Věc: **„Výstavba zastávky Havířov nemocnice“**  
Dodatečné informace č. 4

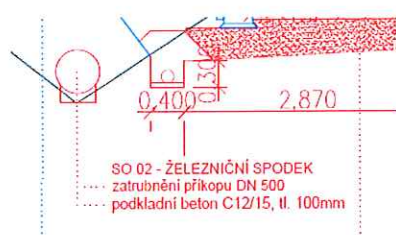
Přílohou technické zprávy SO 01 Železniční svršek a SO 02 Železniční spodek jsou detaily odvodnění – vyústění trativodu, lapač splavenin na vtoku, atd. Pro ocenění těchto prací chybí ve výkaze výměr příslušné položky - např. podkladní beton, pískové lože, potrubí DN 500, lapač splavenin.

- Žádáme o doplnění patřičných položek k výkazu výměr.
- Pokud nebudou doplněny položky, žádáme o úpravu textu – doplnění textu již stávajících položek tak, aby bylo možno započítat do stávajících položek.

Uvedené práce jsou zahrnuty v položkách č. 20 a č. 21 SO 02:

R01 – Lapač splavenin dle Ž 3.14 – 2 ks – položka bude doplněna do soupisu prací

R02 - ODLÁŽDĚNÍ PŘÍKOPU DO BETONOVÉHO LOŽE PRO VYÚSTĚNÍ POTRUBÍ

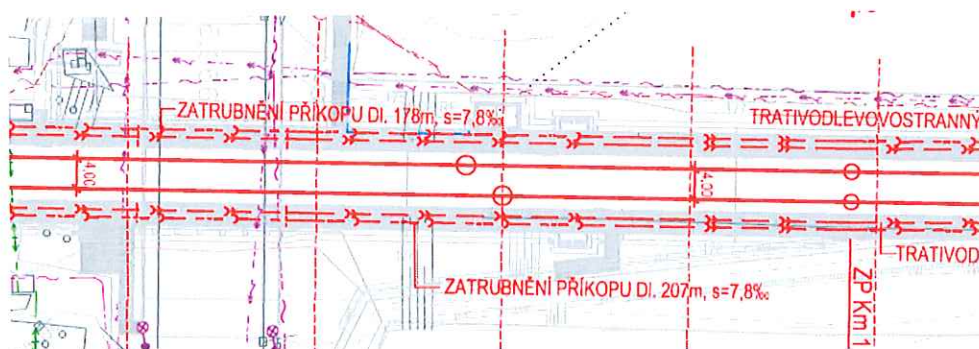
20	R02	ODLÁŽDĚNÍ PŘÍKOPU DO BETONOVÉHO LOŽE PRO VYÚSTĚNÍ POTRUBÍ	M2	40,000
		ODLÁŽDĚNÍ PŘÍKOPU DO BETONOVÉHO LOŽE PRO VYÚSTĚNÍ POTRUBÍ

- Můžete vysvětlit výměru – množství výše zobrazené položky?

Jedná se o výměru, která slouží pro odláždění vyústění trativodu a zatrubněného potoku. Na každé vyústění je počítáno s 10m<sup>2</sup>. Tato výměra by na stavbě rozhodně neměla být překročena, byť by se musela upravovat některé část příkopu, kterou projektant nepředpokládal.
